Resposta Pedidos Esclarecimentos –  
Concurso Público Nacional nº003/2018 – Conceção, fornecimento ,  
instalação e Comissionamento Sistema Solar Fotovoltaico 70kWP  
relação ao anterior:  
FOTO 1 (se adjunta documento)

Figura II

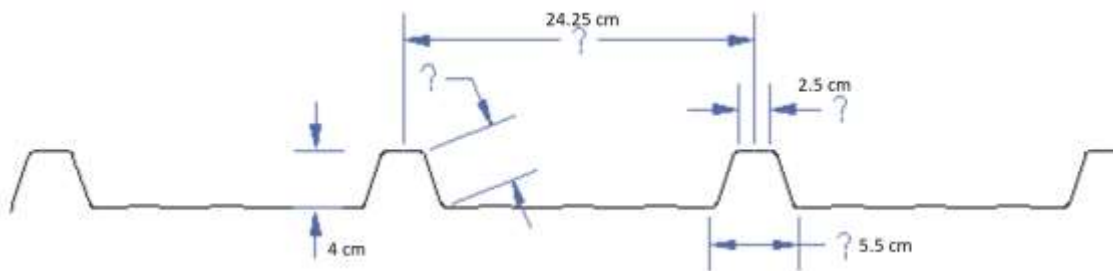
- 5.1 Sobre o tipo de telhado, podem indicar-nos os seguintes valores:
- 5.2 Espessura aproximada da chapa trapezoidal ?

- 5.1 Chapa trapezoidal , termolacada , sandwich, espessura de 50 mm.

## 5.2

PROJECTO AVAC  
EMPROFAC – PRAIA

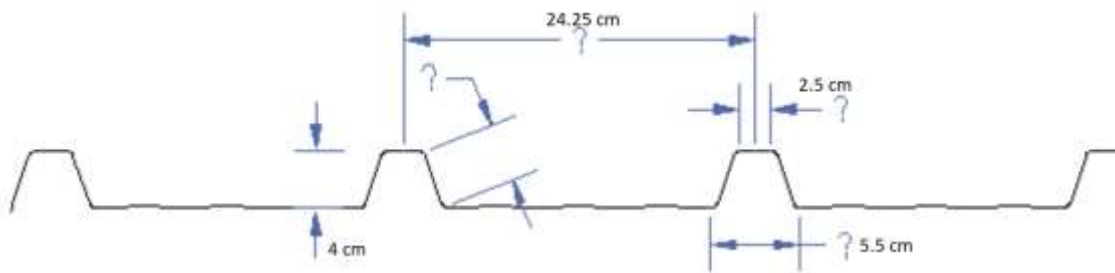
12.9 Que tecnologia de climatização está instalada no armazém principal? Quais os modelos e fabricante da central de frio? Pedimos uma cópia da ficha técnica destes equipamentos. Existe algum registo ou monitoramento dos consumos destes equipamentos?

12.9 O Projeto de climatização do armazém da Emprofac sediado na ilha de Santiago está disponível para consulta . Queiram receber um trecho do mesmo com as informações mais relevantes.

#### 2.1. ROOF TOP MRCT-150EWN1-R

- Marca: Frimec;
- Modelo: MRCT-150EWN1-R
- Gás: 410A
- Potência Frigorífica: 53kW ou 180.730 BTU/h
- Consumo elétrico: 18,6KW
- Alimentação: 380 – 415V/3F/50Hz
- Dimensão: 2230 x1245x1824 mm

- Marca: Frimec;
- Modelo: MRCT-300EWN1-R
- Gás: 410A
- Potência Frigorífica: 97KW ou 331.000 BTU/h
- Consumo elétrico: 33KW
- Alimentação: 380 – 415V/3F/50Hz
- Dimensão: 2753 X1674X2157 mm

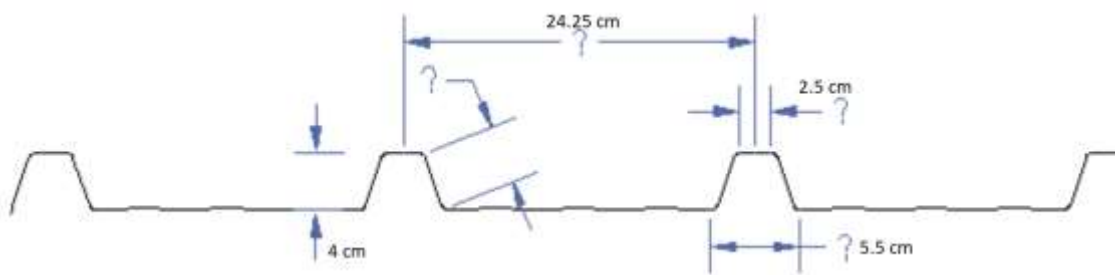
13.6 Definir um local onde o inversor será instalado. Isto tem implicações na quantidade dos diferentes cabos.

13.6.1 O ponto de entrega será no quadro de transferência Gerador/ Rede, portanto localizado no ponto (1) da figura I;

13.6.2 Os 3 inversores CC/AC deverão ser localizados ponto (2) da figura I;

13.6.3 O contador da Emprofac está localizado no ponto (3) da figura I;

13.6.4 A Instalação do painéis solares fotovoltaicos deverá acontecer no ponto 4 da figura I, ou seja, conforme inclinação do telhado a 5º graus a Sul e sua fixação direta no telhado.
